VARIANTE
AL PIANO DI RIQUALIFICAZIONE DELLA VIABILITA'
AREA AQUASANTA – COLLEMAGGIO
ACCESSO ORIENTALE AL CAPOLUOGO
 Riclassificazione dei suoli esterni alla fascia di rispetto del cimitero

PROPOSTA DI MODIFICA DELLA TAVOLA 2.2 IN ACCOGLIMENTO DELLE OSSERVAZIONI
 Tav. n° **4.2**
 scala 1:2000

PLANIMETRIA D'INSIEME - ZONIZZAZIONE - TAVOLA ADOTTATA - (TAV. 2.2 EST)

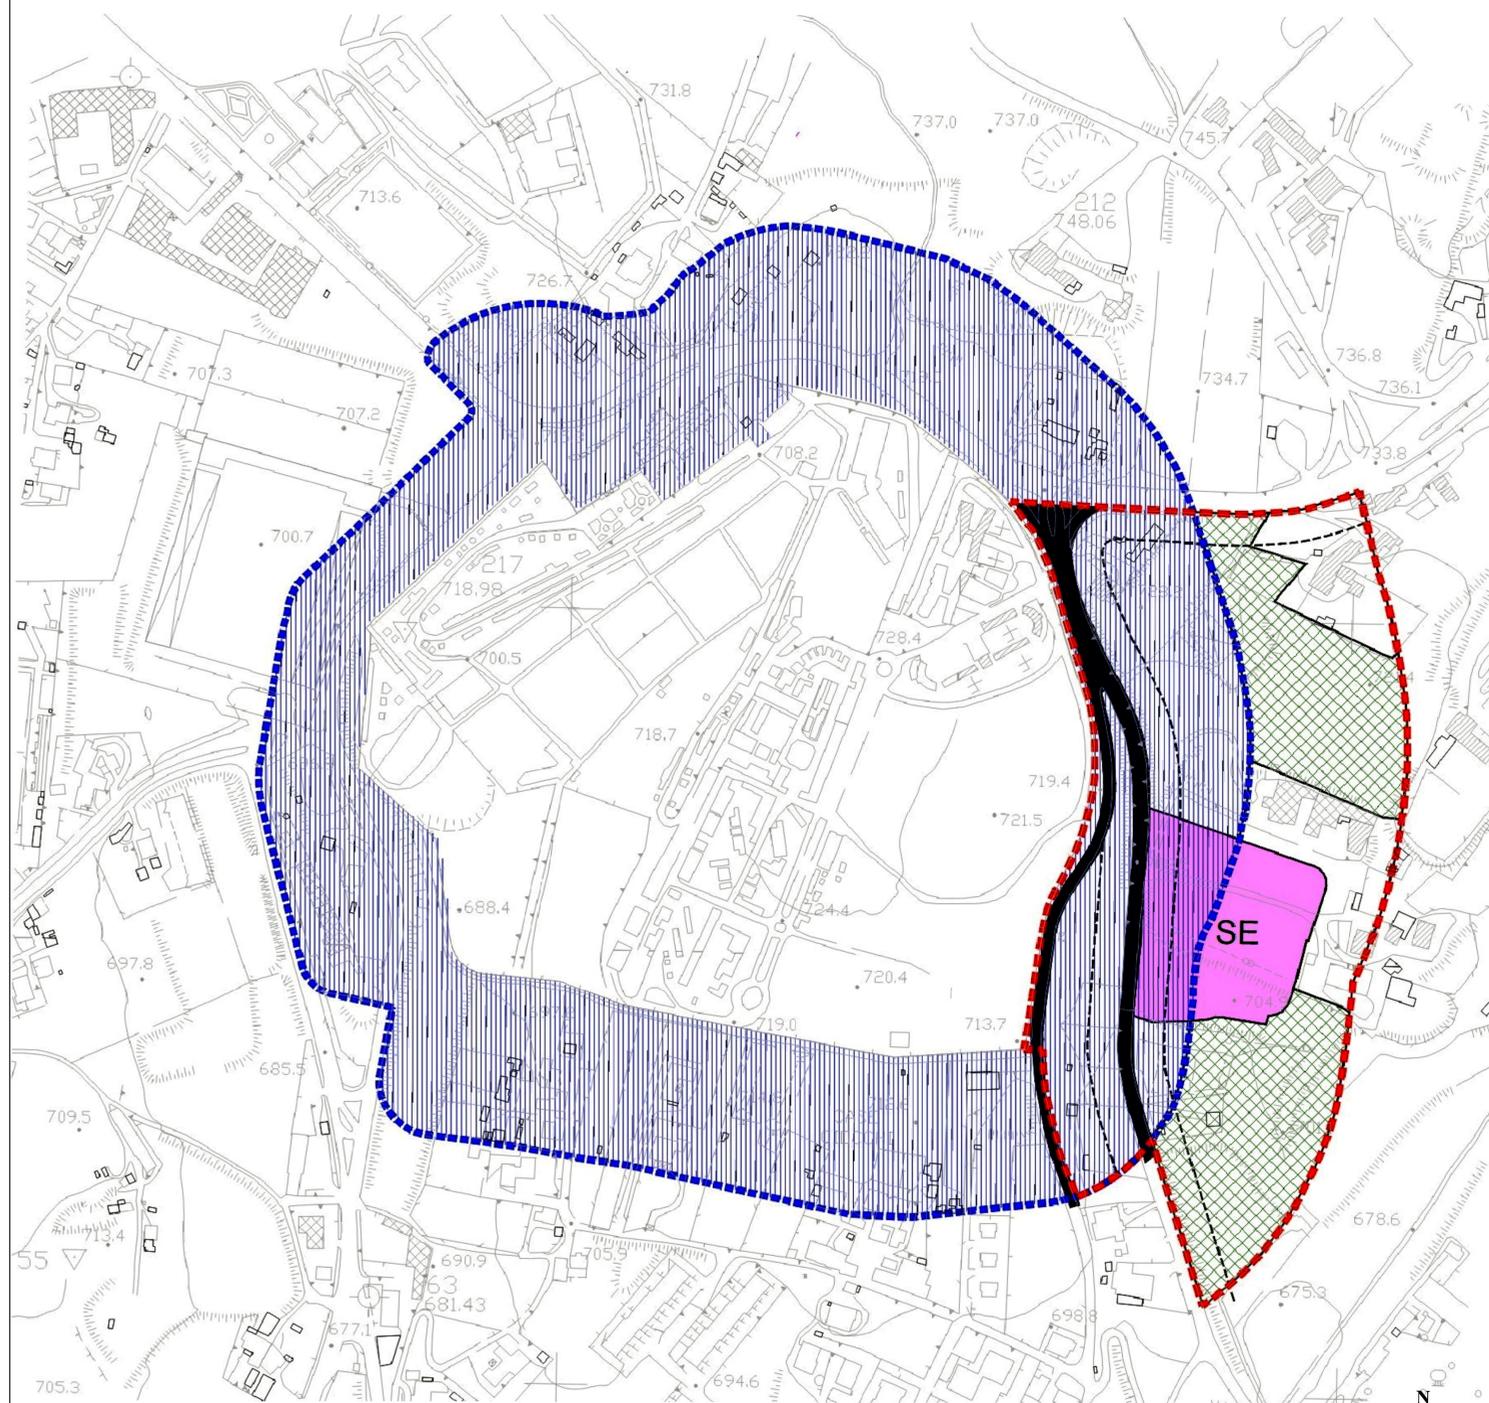
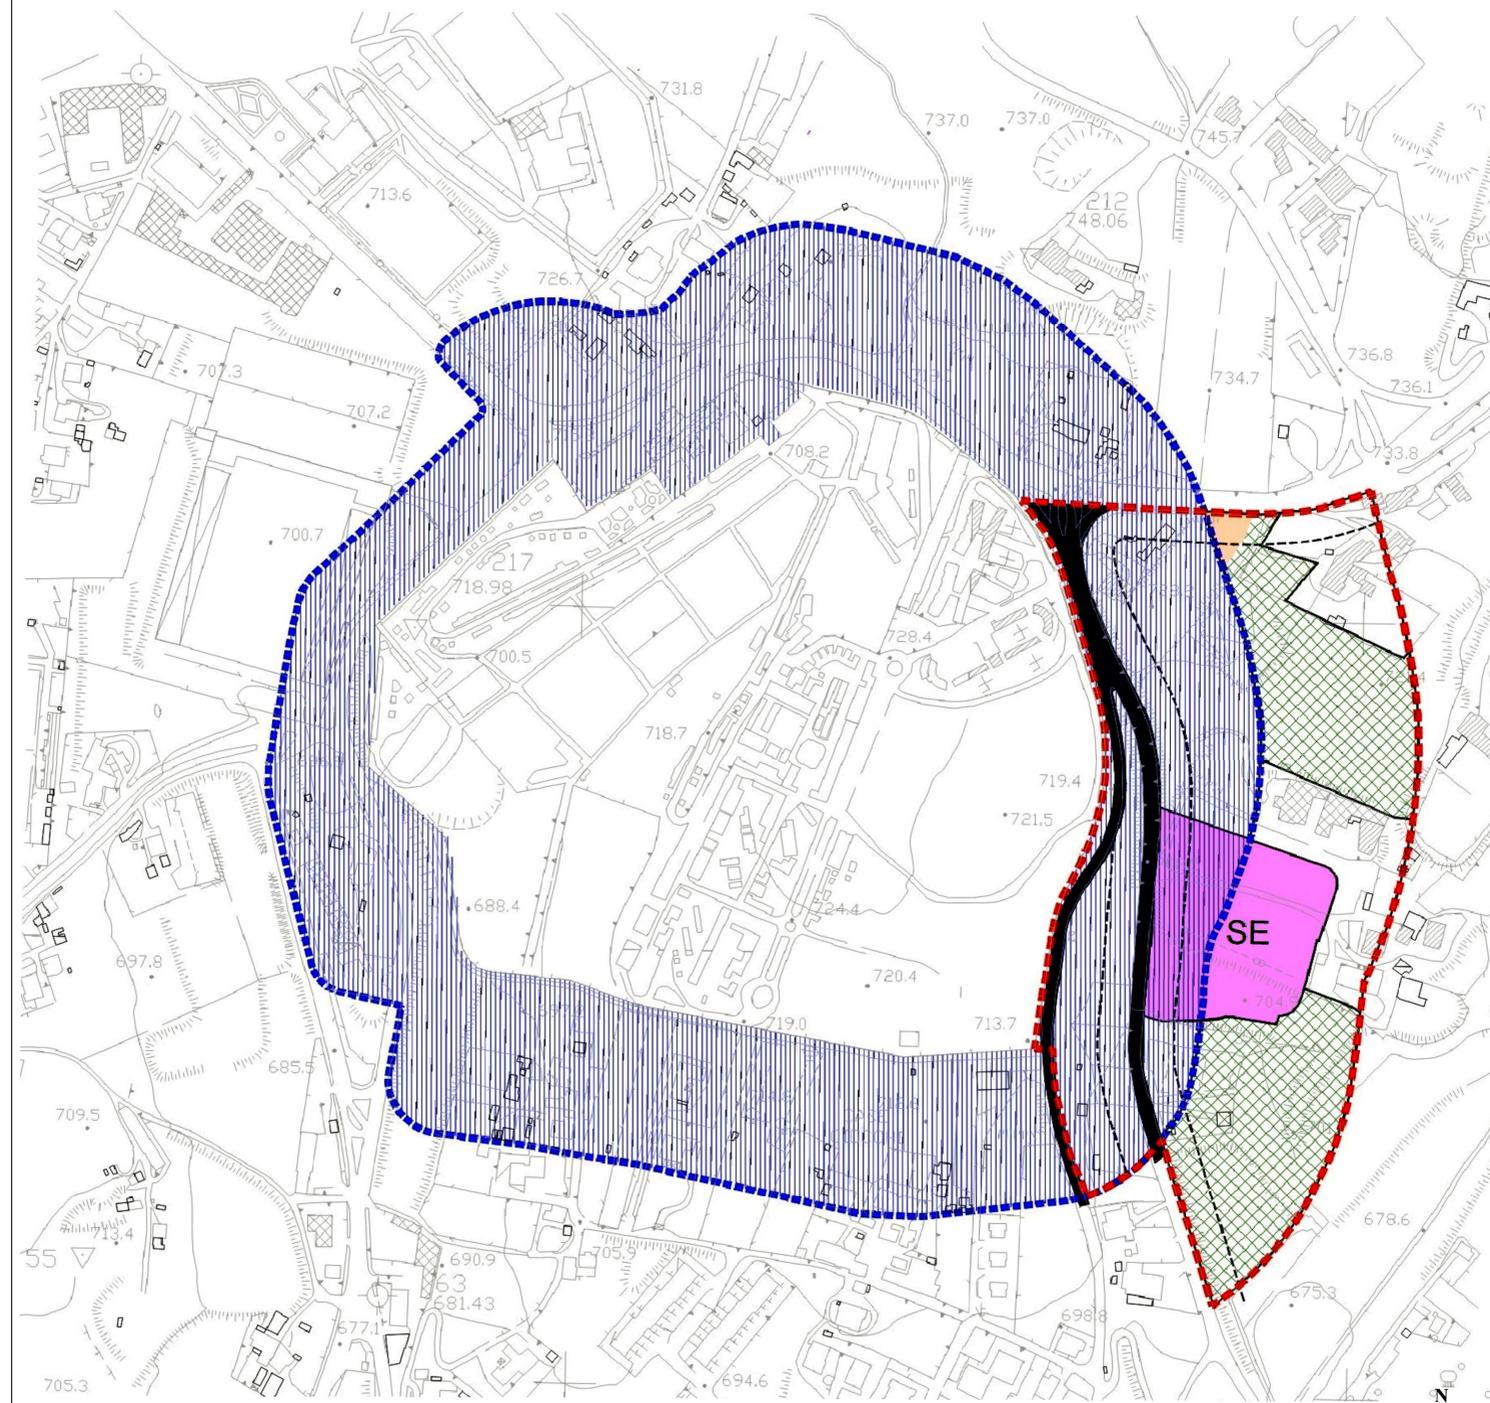
PROPOSTA DI MODIFICA DELLA TAVOLA 2.2 IN ACCOGLIMENTO DELLE OSSERVAZIONI
